## 2019-430 conjunto residencial Agora vs Ingenal S.A. CONTESTACION A LA DEMANDA REFORMADA

Referencia **CONTESTACIÓN A LA DEMANDA REFORMADA**  
**DEMANDANTE: CONJUNTO RESIDENCIAL AGORA 2 P.H.**  
**DEMANDADO: INGENAL ARQUITECTURA Y**  
**CONSTRUCCIÓN S.A.**  
**PROCESO 2019-430**

Planos portería.

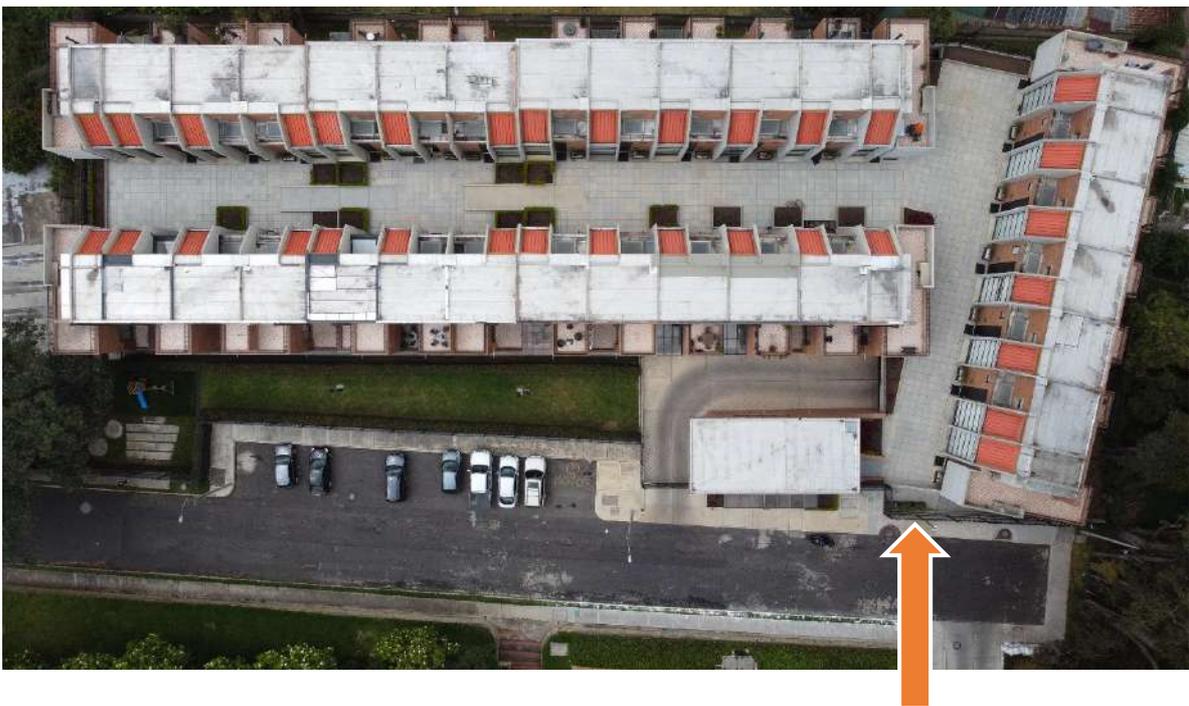
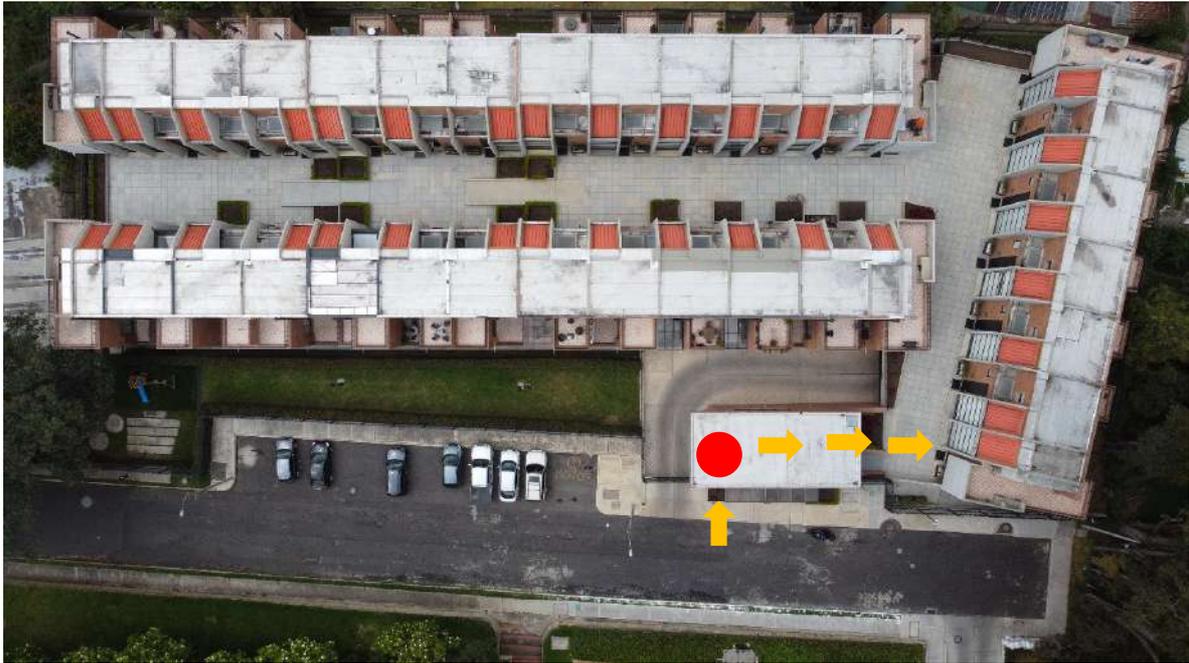
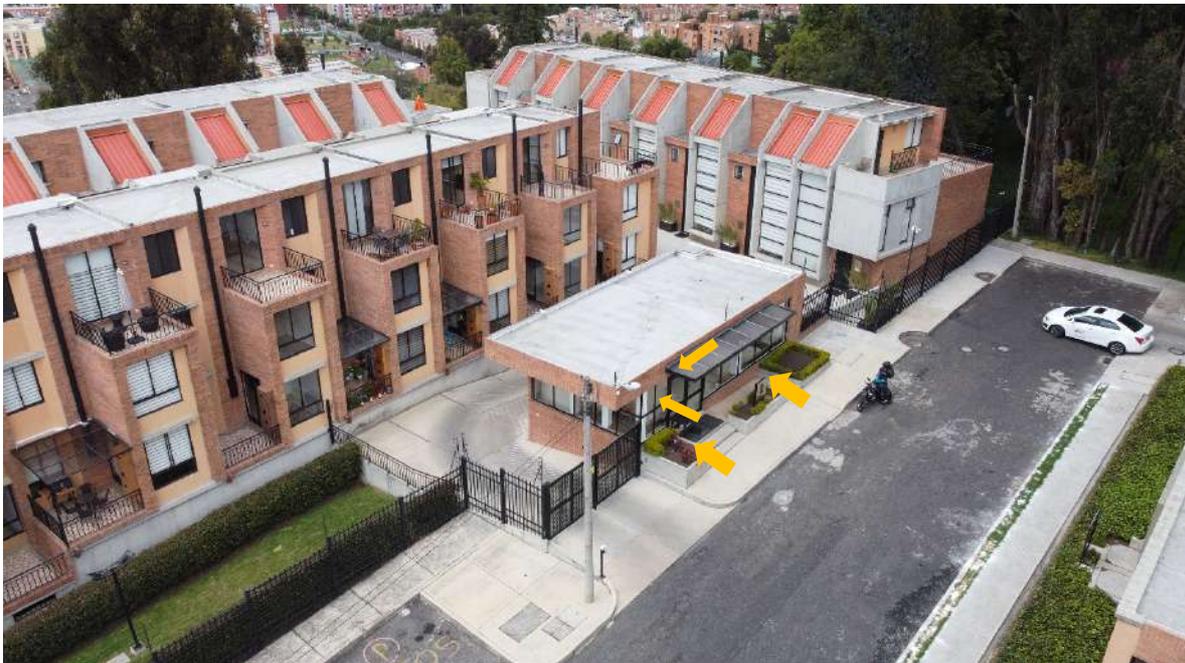
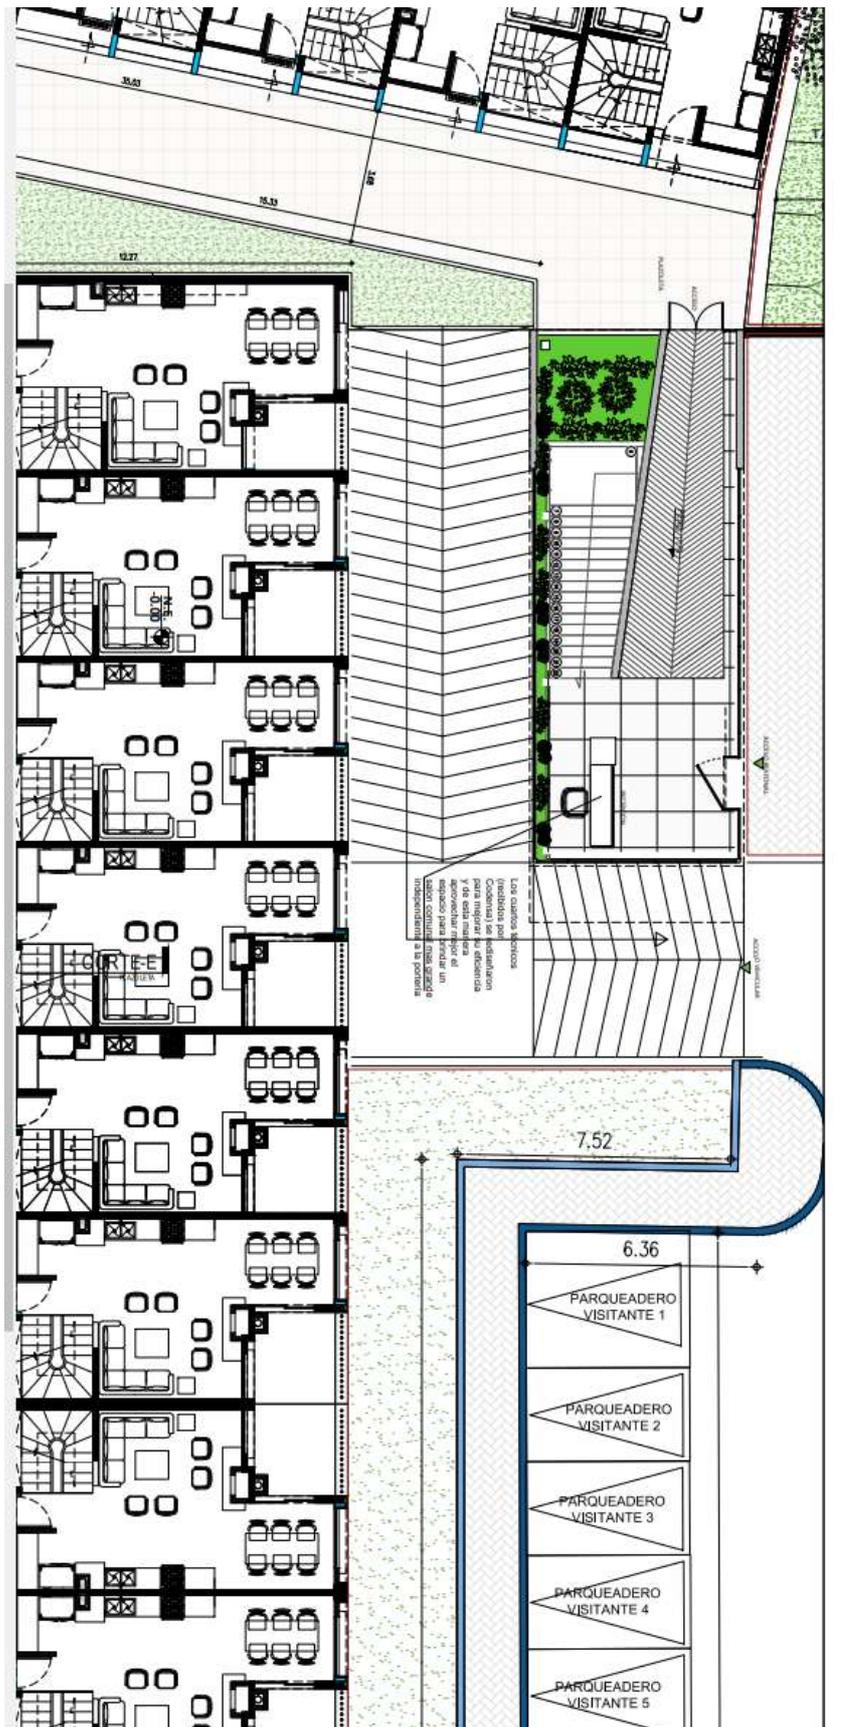
- *MODIFICACIÓN ACCESO AL CONJUNTO. No coincide*

**MANIFESTACIÓN DE LA DEMANDADA. ES CIERTO.** la modificación no es una desmejora en las condiciones ofrecidas y por el contrario beneficia a toda la copropiedad.

El acceso no se realiza por diferencia de niveles, se mejora ingreso con un control de portería.

Portería actual mejorada con control de portería.

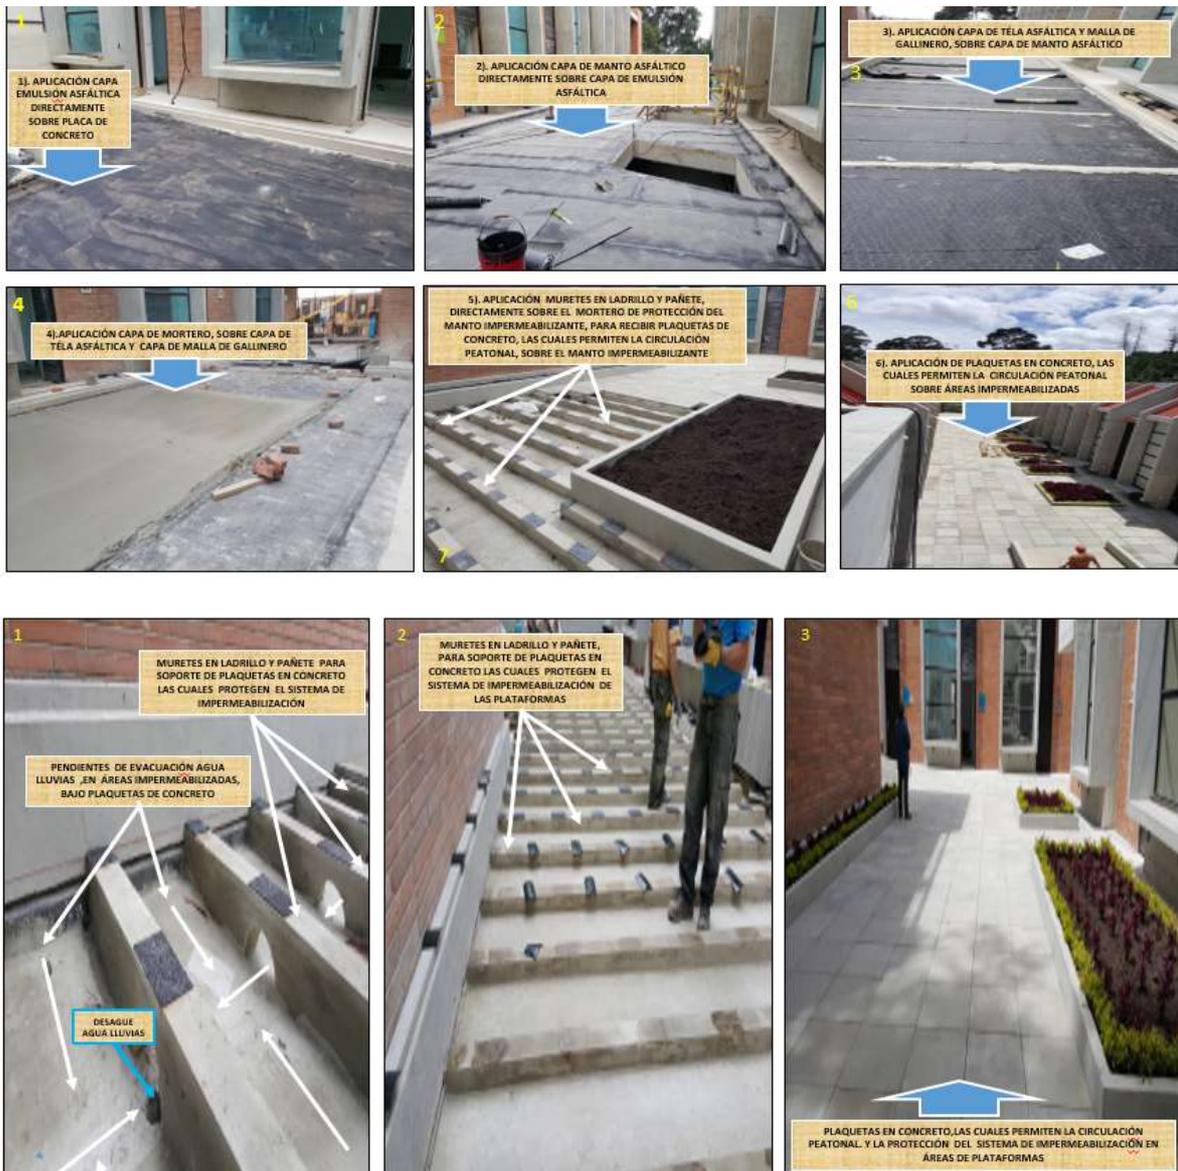
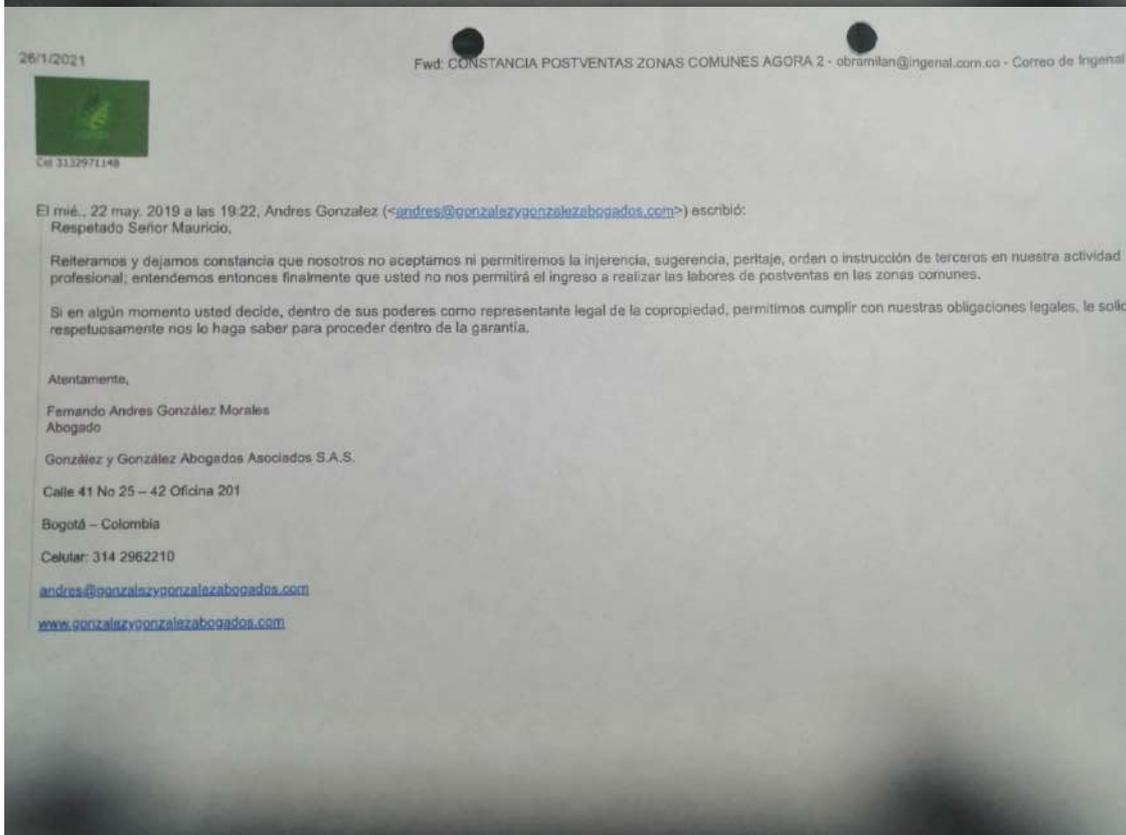
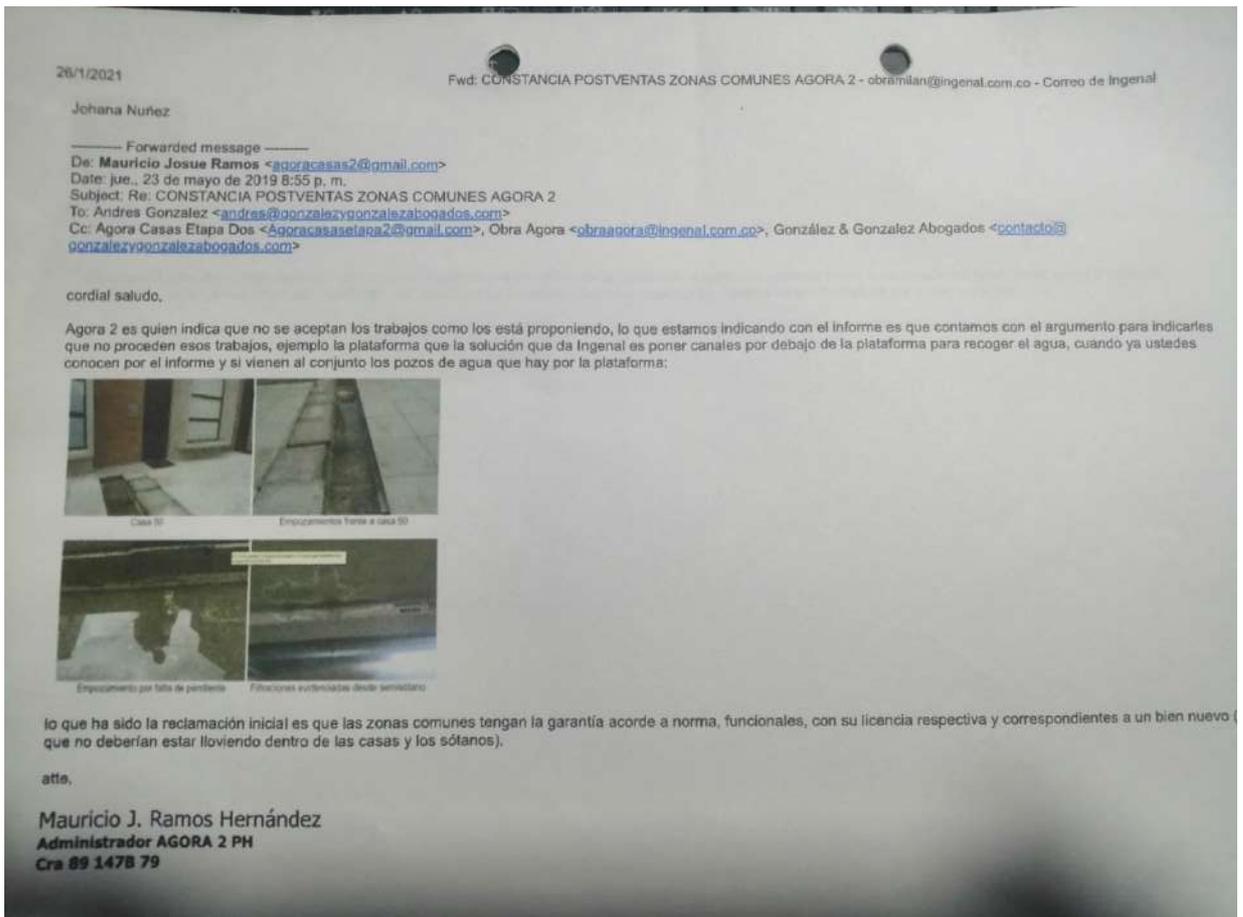
*Esta es una patología que afecta de manera grave la habitabilidad de la edificación y que nace de una deficiencia de construcción que genera daños en acabados y un estado de ruina parcial.*

*La segunda solución podría ser demoler la totalidad de los andenes, construir los alistados de piso para generar las pendientes necesarias que conduzcan a nuevos desagües o a desagües actuales, impermeabilizar estas superficies con impermeabilizantes que hagan puente entre las diferentes juntas y reconstruir en las mismas características los andenes actuales.*

**MANIFESTACIÓN DE LA DEMANDADA.** NO ES CIERTO. no existen deficiencias constructivas en la plataforma central.

El sistema de impermeabilización (manto asfáltico, Fiber Glass, espesor 3 mm, con refuerzo en poliéster) aplicado en la losa de concreto de la plataforma central, es un

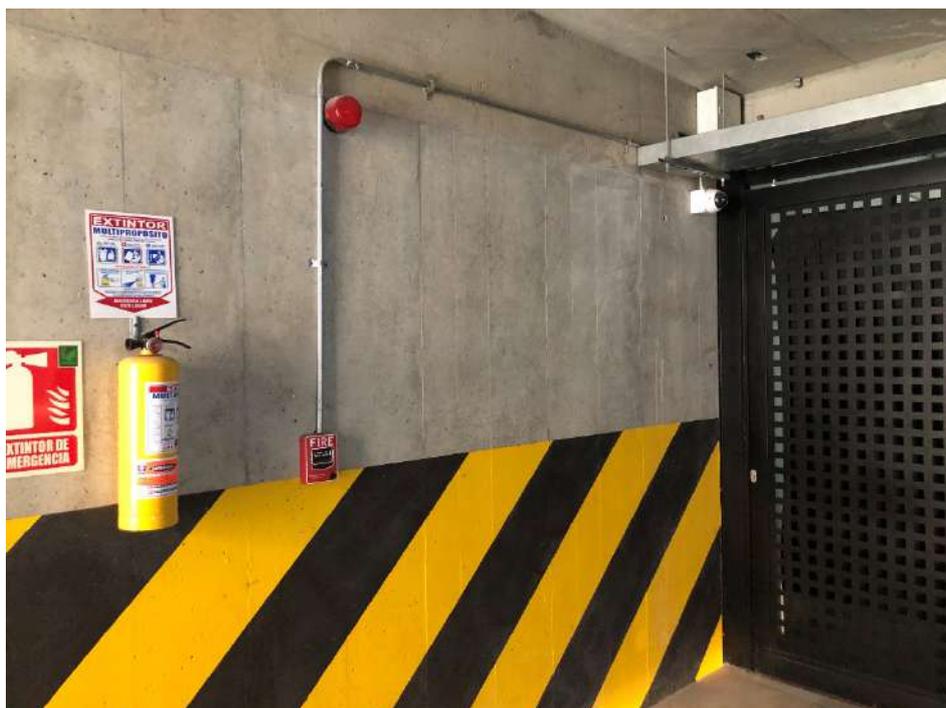
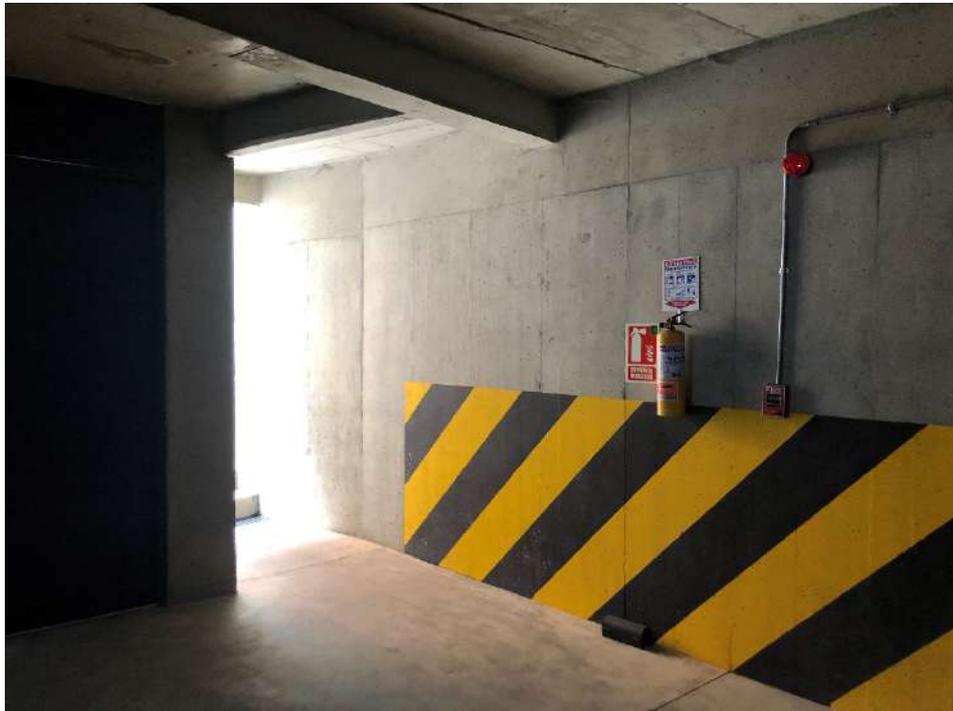
• *Vicios constructivos con el SISTEMAS Y EQUIPOS PARA EXTINCIÓN DE INCENDIOS. No se construyó. Según la NSR 10 deben instalarse rociadores automáticos en todo el parqueadero de acuerdo a los lineamientos J.4.3.8.1 sección B y los equipos correspondientes, en cumplimiento de la NSR 10, NTC 1669 y normas referenciadas por estas como la NFPA 20. Al respecto, en el acta 117 de la Comisión Asesora Permanente para el Régimen de Construcciones Sismo Resistentes hace la diferencia entre uso como norma urbanística y ocupación como la vocación de actividades que*

*se realizan en cada una de las áreas del conjunto. El uso en los términos de la norma urbanística para Ágora 2 es residencial. No obstante, en Ágora 2 se presentan dos tipos de ocupación de acuerdo a la clasificación establecidas en los títulos J y K de la NSR 10. La ocupación principal es de vivienda y se desarrolla en el primer piso y pisos superiores. Se tiene otro tipo de ocupación en los sótanos y corresponde a parqueaderos en los cuales evidentemente se genera un mayor riesgo por los depósitos de combustibles de los vehículos.*

*En el numeral J.4.2.8.2 C, confirmado por el acta 115 de la comisión asesora permanente para el régimen de construcciones sismo resistentes, cada casa debe contar con detector con base sonora.*

**MANIFESTACIÓN DE LA DEMANDADA. NO ES CIERTO. AGORA 2** si cuenta con un sistema de alarma y en el R.P.H. se establece la ruta de evacuación.
